OGGETTO: APPROVAZIONE DELLE MODIFICHE AL QUADRO DI ASSETTO DEI TRATTURI, AI SENSI DELL'ART. 7 BIS DELLA L.R. N. 4/2013, RELATIVE AD ALCUNI TRONCHI ARMENTIZI RICADENTI NEI COMUNI DI CARAPELLE, CERIGNOLA ED ORTA NOVA E NEL COMUNE DI SAN GIOVANNI ROTONDO.

QUADRO DI ASSETTO DEI TRATTURI L.R. 4/2013

PROPOSTA DI VARIANTE QAT

RELAZIONE SINTETICA

TAV 05

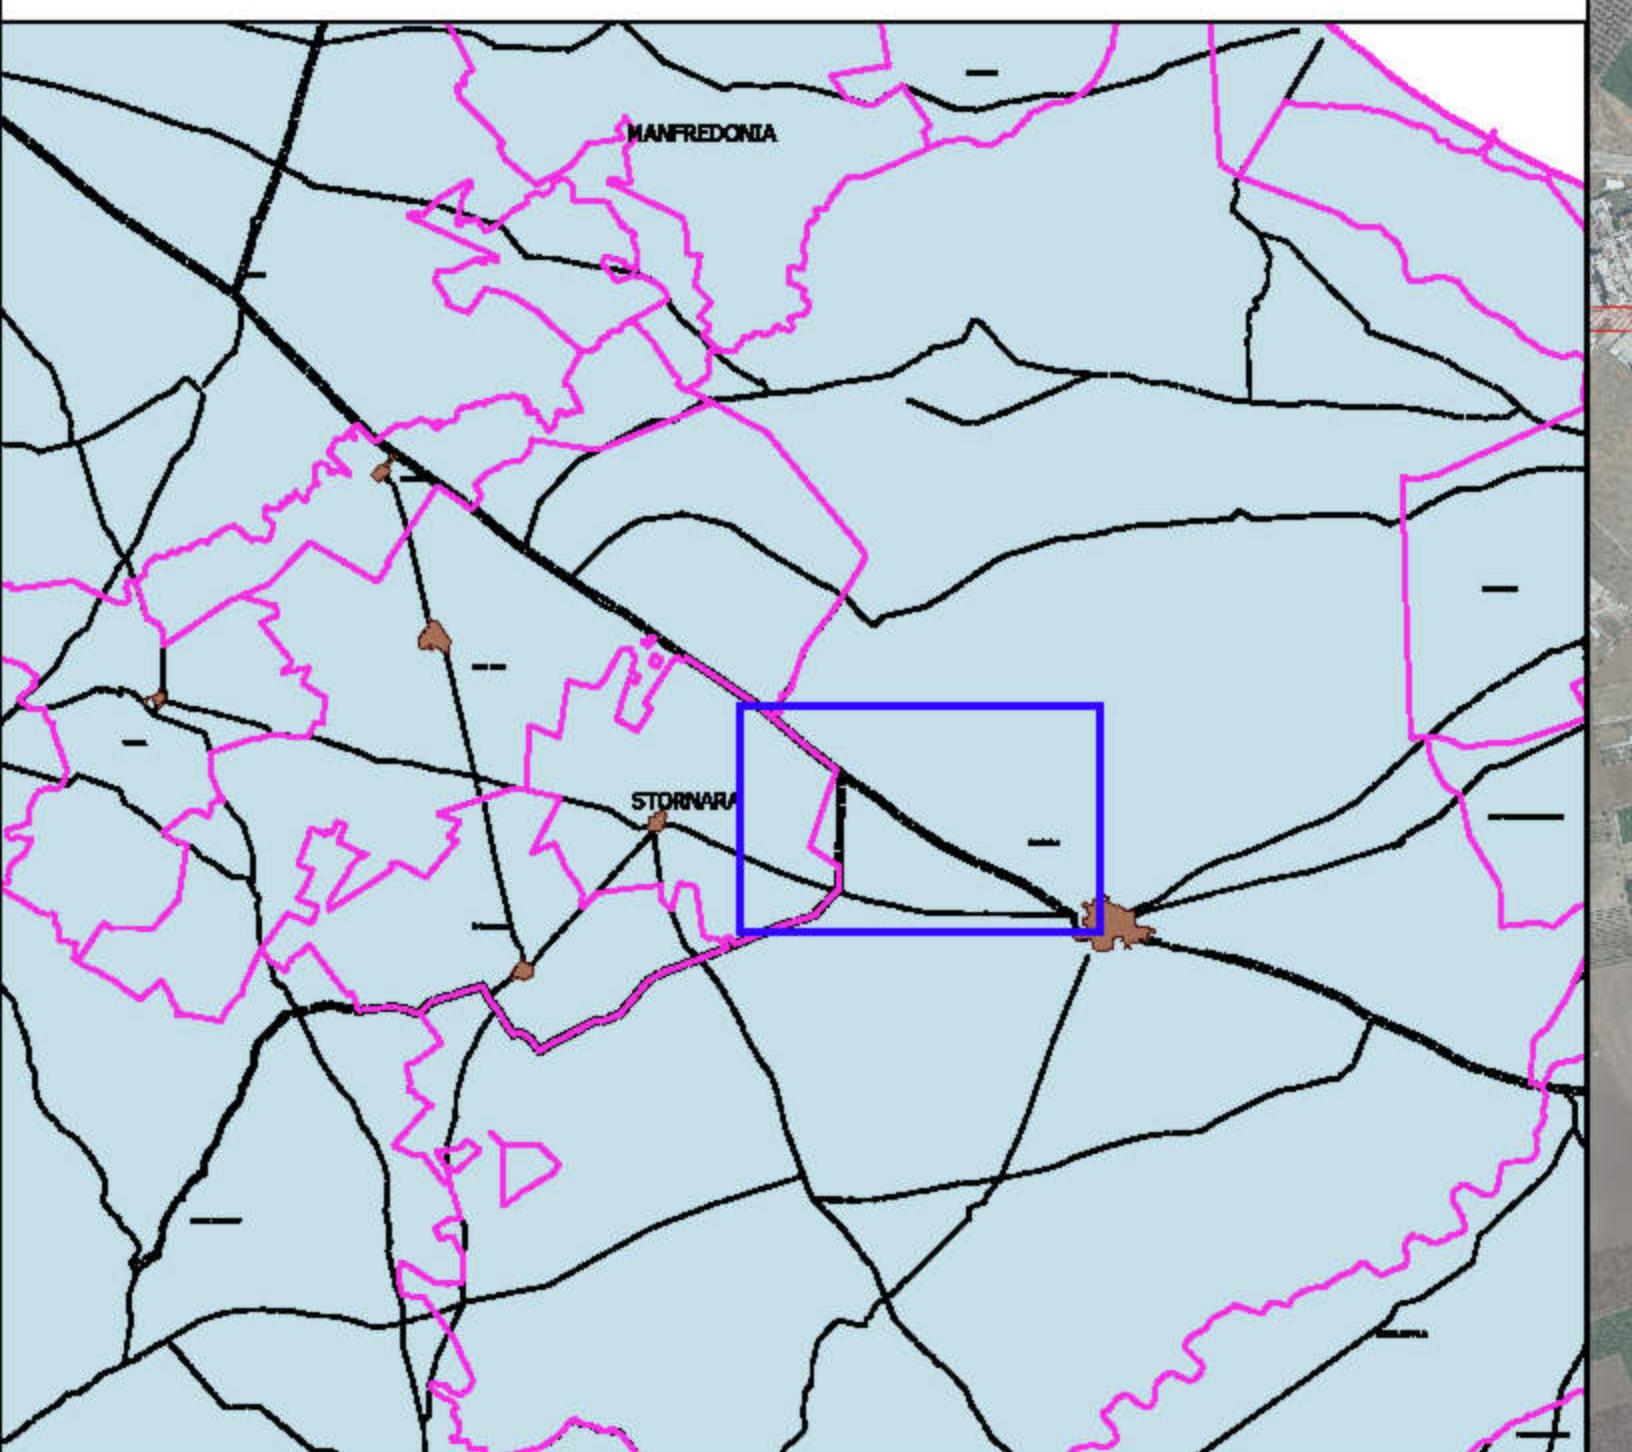
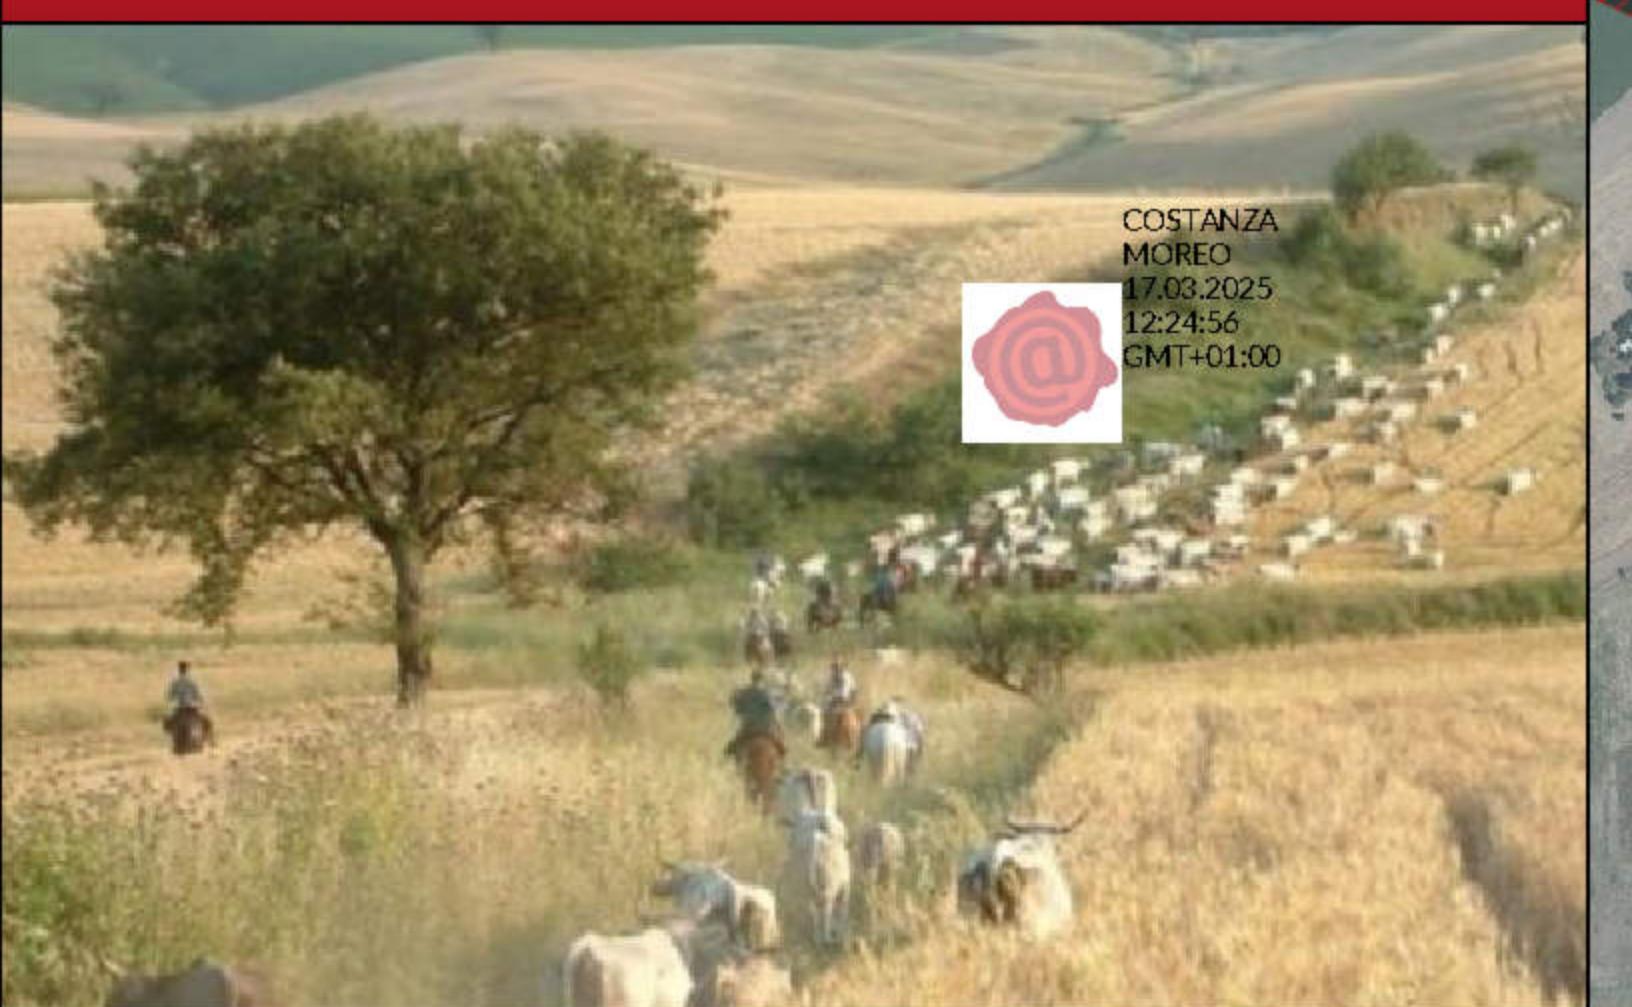
Classificazione del Tratturo Regio n. 14 Foggia-Ofanto (approfondimento in territorio di Cerignola)

Tavv. 1, 2, 3, 5, 6, 7

Per Cerignola, in assenza del previgente Piano comunale dei tratturi, il QAT assumeva genericamente la classificazione in area C delle aree urbane, recependo, tra l’altro, l’osservazione n.12a al QAT presentata dal Comune stesso, ma senza procedere ad una puntuale perimetrazione cartografica delle stesse.

In considerazione del fatto che il Documento Regionale di Valorizzazione dei tratturi ha eletto il tronco del Tratturo n. 14 in Cerignola quale caso esemplare della valorizzazione in ambito urbano, si è proceduto ad una puntuale ricognizione del tratturo su base catastale, al fine di determinare la reale consistenza demaniale e classificare di conseguenza le aree. Strumento fondamentale per la ricognizione sono stati i piani alienativi degli anni Trenta predisposti dal Commissariato per la Reintegrazione dei tratturi (suddivisi in due tronchi rurali e un tronco urbano), piani che sono stati ulteriormente verificati alla luce delle ricognizioni condotte negli anni Ottanta dagli uffici regionali. Inoltre, mediante l’ortofoto del 2019, è stata effettuata la perimetrazione, su base catastale, delle aree irrimediabilmente compromesse dalla presenza di eventuali occupazioni/trasformazioni e delle aree libere, candidabili ad azioni di riqualificazione funzionale alla fruizione turistico-culturale e al progetto di valorizzazione del DRV. In ultimo, la ricognizione ha classificato in lettera A le zone attualmente vincolate ai sensi del D. Lgs. 42/2004 come aree archeologiche o di interesse storico culturale, quali, ad esempio, l’area del Piano delle Fosse e del Parco della Rimembranza. In tal modo, viene sancita l’appartenenza di tali significative aree al Parco dei Tratturi di Puglia ed applicata la disciplina riveniente dal DRV.

Tavv. 2, 5, 8

Il Tratturello risulta non reintegrato e non oggetto di alienazioni. Nell'area oggetto di variante la traccia del Tratturello è ricondotta al Catasto di impianto. Nel tratto sud, a confine tra Orta e Cerignola, non è riportato in C.I., pertanto la perimetrazione segue le particelle catastali qualificate come strade e classificate in lett. B.
